Saab 9-3 - Pérdida de refrigerante | HELLA

Saab

9-3

Pérdida de refrigerante

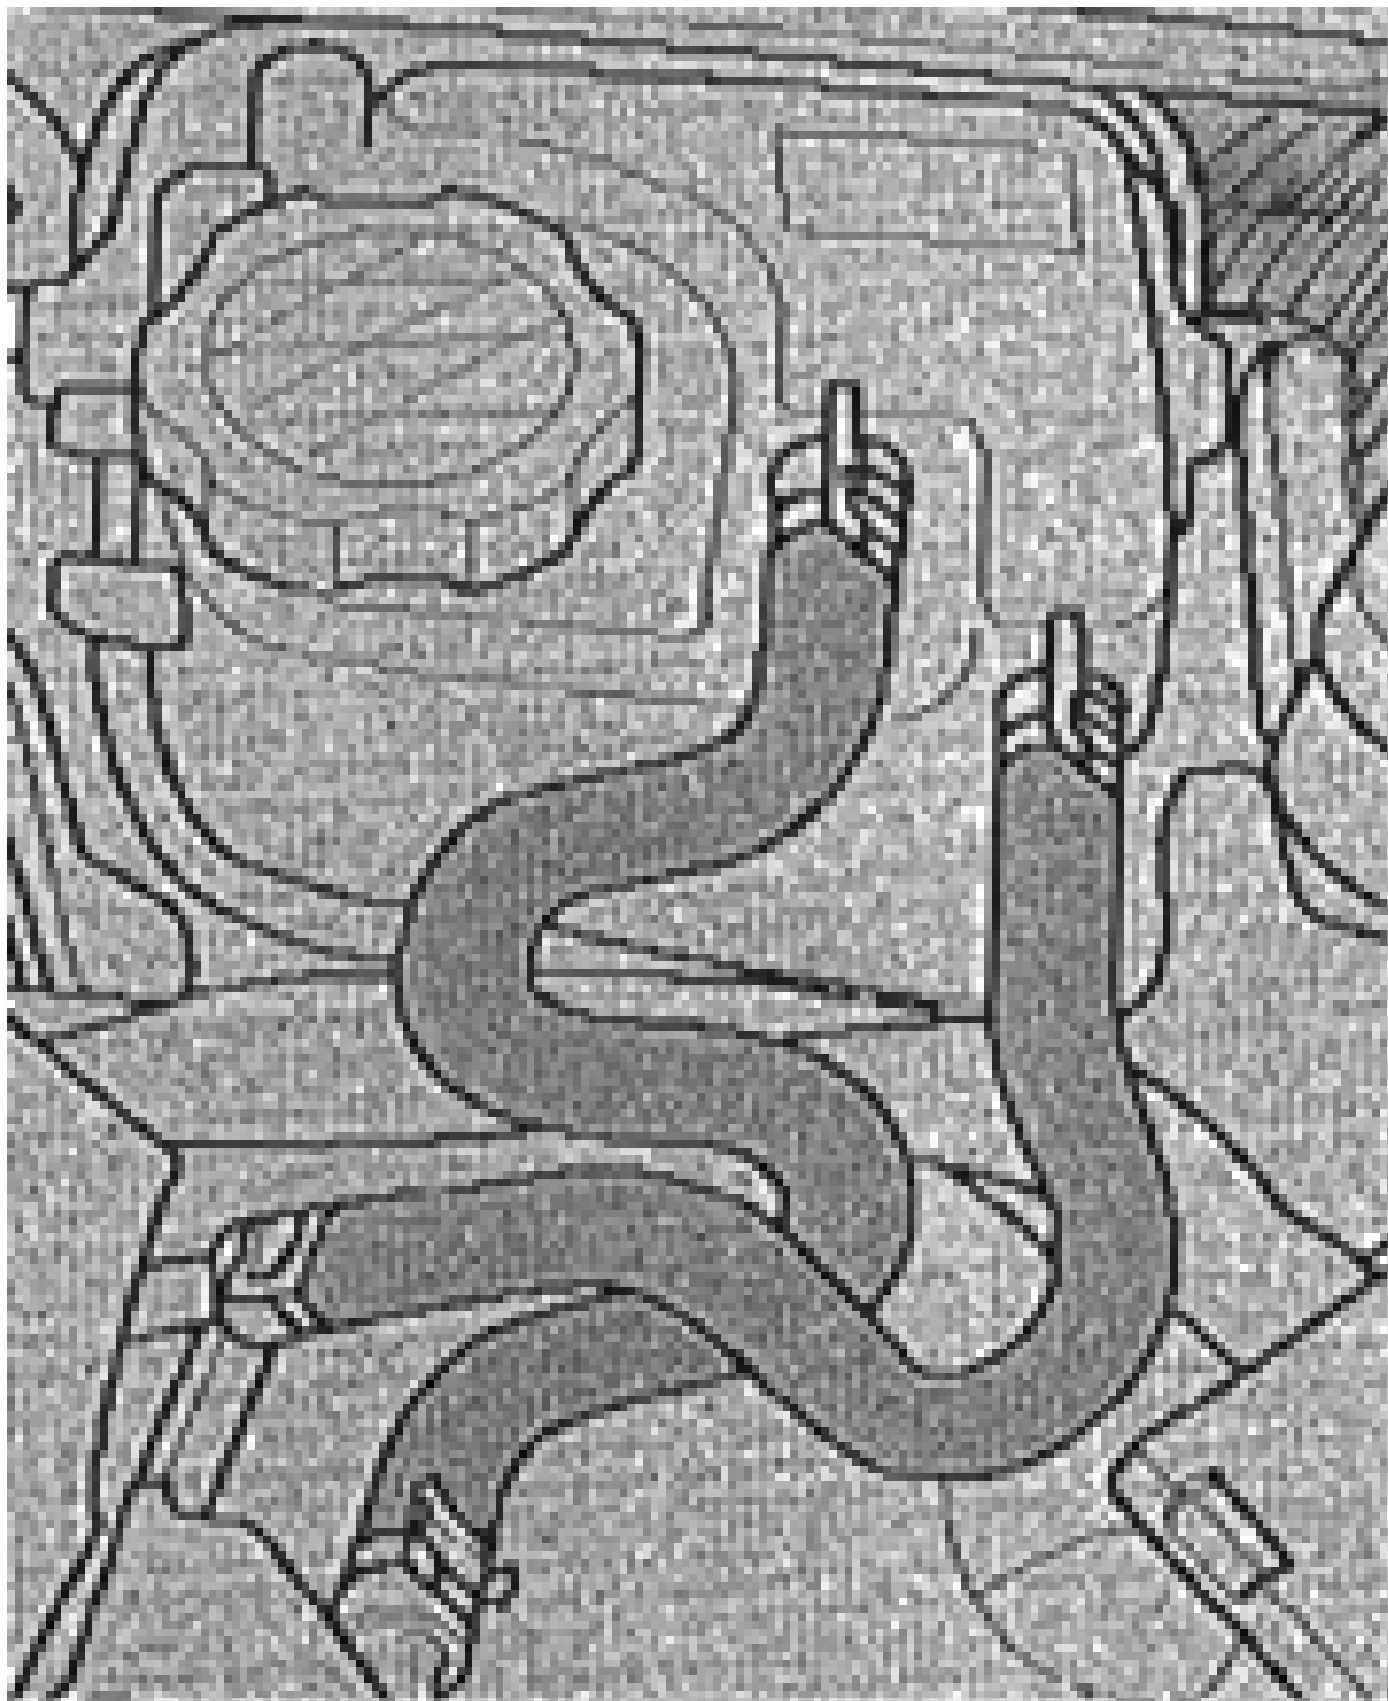
Es posible que en los vehículos arriba mencionados se detecte una pérdida de refrigerante. Podría deberse a un defecto en el depósito de expansión del refrigerante o a una manguera dañada del refrigerante del motor en el depósito de expansión del refrigerante.

Para solucionar este problema deberá sustituirse el depósito de expansión del refrigerante, así como también deberá sustituirse la manguera del depósito de expansión del refrigerante y deberá colocarse una nueva.

Para este caso, el fabricante del vehículo ofrece nuevas mangueras de refrigerante ya modificadas (ver imagen 2).

- 1*juego de mangueras del refrigerante del motor

Nº Recambio: 12 759 330
